工程指示編號：EI / 0889/19

修改版次：B

工程名稱：TKO66D2 A&A Works

工程項目：鋁料加工圖(地臺門及電動門)

名稱	玉光企加工圖	制圖	曾建平	2019.07.25	修改	A		
材料	X848840+20x20x3mm厚鋁角	復核			日期	23/08		
顏色	PPG UC7515482XL(RY)-3 3 Coats Dark Grey	批准			圖號	J835-AL107

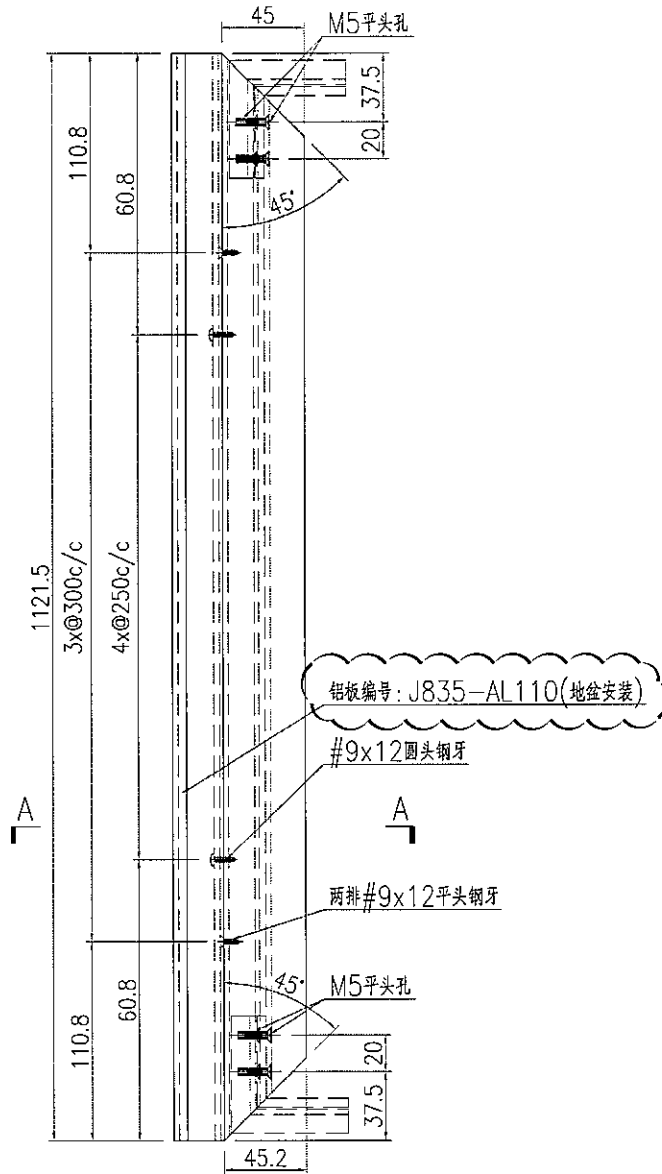
B 版 -- 以 20x20x3mm 鋁角取代原本 25x20x2mm 鋁角加工組裝
